Indice B Juillet 2021

CONSTRUCTION D'UN BATIMENT D'HEBERGEMENT CENTRE HOSPITALIER D'HESSIN

PLAN D'ENSEMBLE DU NIVEAU 1 (RDC HAUT)

Affaire	Phase	Doc	Emetteur	Lot	Zone	Niveau	Numero	Indice	Echelle	Date
HE	EXE	PL	VMA	ARC	TZ	N1	A1.8	B	1:200	JUILLET 2021

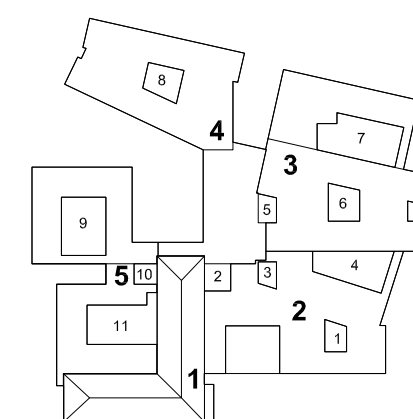
MODIFICATIONS: SDD CHAMBRES PATIENTS
DECALAGE DES CLOISONS ±15cm + angle revu
+ PORTES COULISSANTES Dim.103cm
+ BAIE LIBRE 98cm
TOUTES CHAMBRES SAUF
TYPES 5 / 6 / 11 / 12 / 13 / 15 / 16

MODIFICATIONS : 6 chambres concernées NIV.1
DECALAGE DES CUVETTES WC
10cm VERS LA DOUCHE
+ BAIE LIBRE PORTE COULISSANTE = 98cm
+ PORTE COULISSANTE Dim. 103cm
CHAMBRES TYPES 5 / 6 / 11 / 12 / 13 / 15 / 16

INDICE A 23-04-2021 : MODIFICATIONS ZONE REMISE EN TEMPERATURE
 SUPPRESSION DES CLOISONS ET PORTE DE LA RESERVE
 SUPPRESSION DE LA CLOISON DANS LE LOCAL REMISE TEMPERATURE.
 ROTATION DE LA PORTE DE 45° DU LOCAL REMISE EN TEMPERATURE.
